女川原子力発電所2号炉 運転停止中原子炉における 燃料損傷防止対策の有効性評価について

東北電力株式会社
平成30年2月

2. 審査会合での指摘事項に対する回答

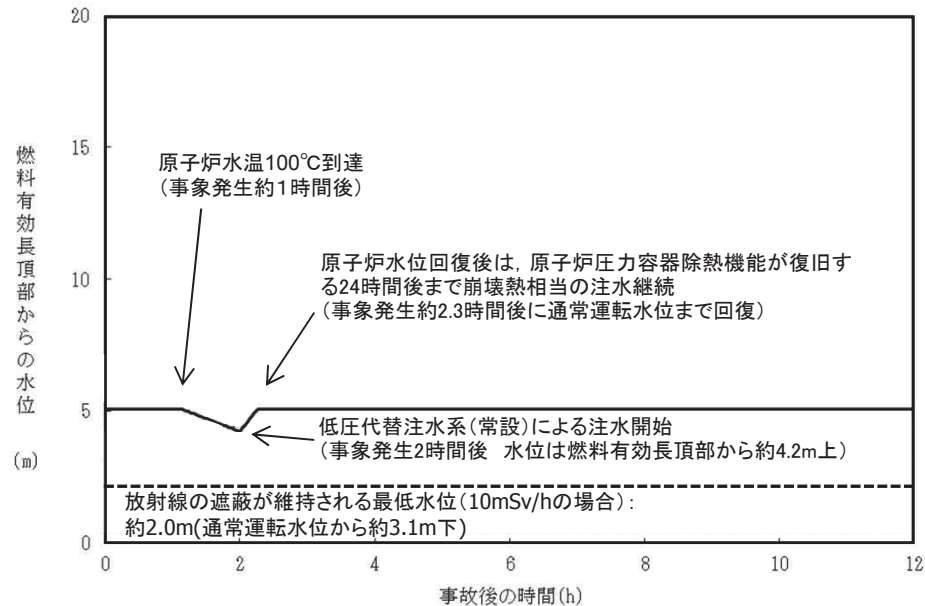
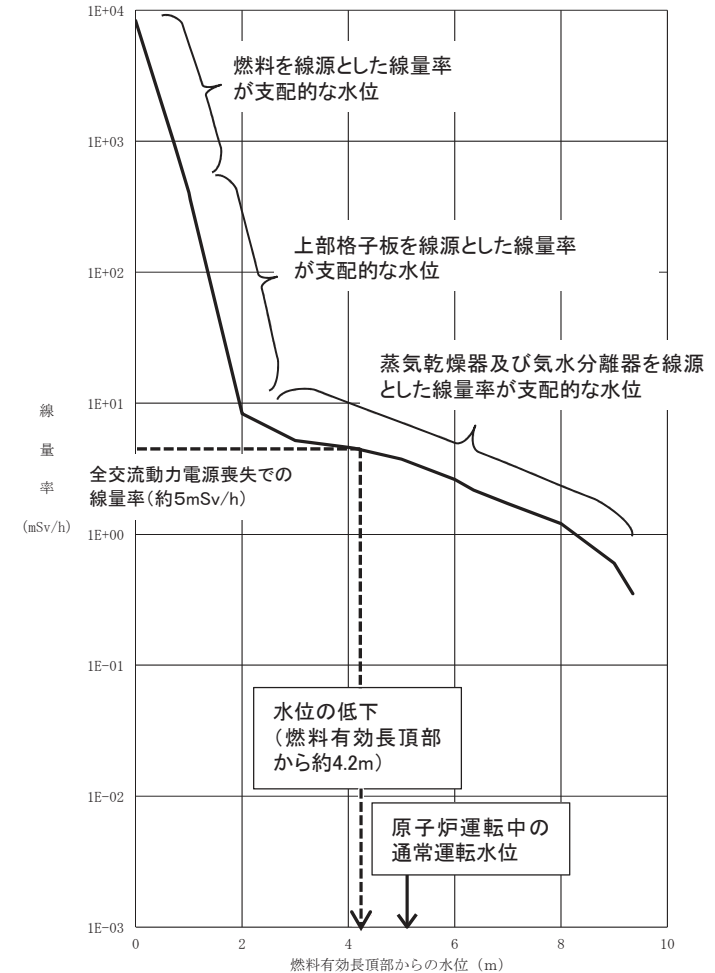
- ・注水だけで除熱ができることを定量的に説明すること(崩壊熱除去機能喪失, 全交流動力電源喪失)
(原子炉停止中における崩壊熱除去機能喪失及び全交流動力電源喪失時の格納容器の影響について説明すること)

- ・原子炉注水により燃料の冷却は維持されるが, 原子炉内の圧力が徐々に上昇するため, 原子炉の減圧が必要となる。減圧により原子炉内の熱量がサプレッションプールへと移行し, 格納容器内の温度上昇や圧力上昇に至る
- ・格納容器からの除熱は, 原子炉補機代替冷却水系を介した残留熱除去系(原子炉停止時冷却モード)運転で行う。しかし, これらによる崩壊熱除去機能の復旧に期待できない場合は格納容器ベントによる除熱で対応することとなる。ここでは, 代表として「全交流動力電源喪失」を前提に考察する。全交流動力電源喪失が発生した際の格納容器のベントタイミングの評価結果を下表に示す
- ・格納容器の圧力上昇が炉心損傷前ベントの基準となる0.427MPa[gage]に到達する時間は約54時間であり, 原子炉補機代替冷却水系による崩壊熱除去機能復旧の時間余裕は十分確保される

評価ケース	ベントタイミング	備考
格納容器スプレイに期待するケース	事象発生後76時間	格納容器圧力0.427MPa[gage]到達までに要する時間
格納容器スプレイに期待しないケース	事象発生後54時間	格納容器圧力0.427MPa[gage]到達までに要する時間

1.4 反応度の誤投入(1/2)

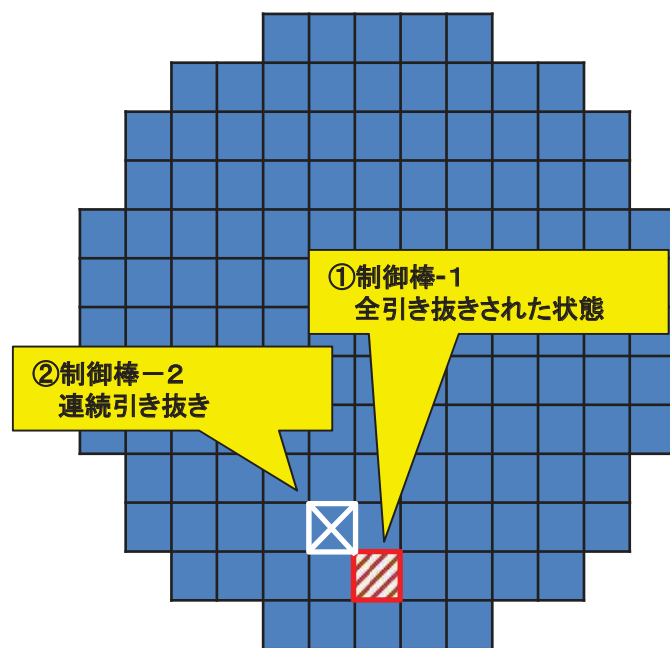
- ・制御棒誤引抜以外を選定しなかった理由を説明すること(反応度の誤投入)
- ・反応度誤投入の事象選定について、過去に実際に発生した制御棒引き抜け事象を選定しなかった理由を説明すること(反応度の誤投入)

- ・燃料エンタルピーを保守的に評価するため、出力分布やピーキングファクターが保守的になるように制御棒パターンや炉心燃焼度が選定されていることを説明すること。また、 β_{eff} 、ドップラー反応度、初期出力等については、不確かさ評価を説明すること(反応度の誤投入)

- ・反応度の誤投入については、「燃料の誤装荷」、「制御棒を複数引き抜く試験」、「過去に発生した反応度投入事例」による反応度投入も考慮した上で、発生の有無及び投入される反応度の観点から、「制御棒の誤引き抜き」(制御棒の連続引き抜き)を重要事故シーケンスとして選定している

- ・燃料エンタルピーを厳しく評価するため、局所ピーキング係数及び引抜制御棒値を保守的な設定としている
- ・制御棒パターンによる出力分布の変化については、上記の保守的な設定により、その影響を考慮している

- ・評価項目となるパラメータに影響を与える項目について不確かさ評価を行い、影響が小さいことを確認している
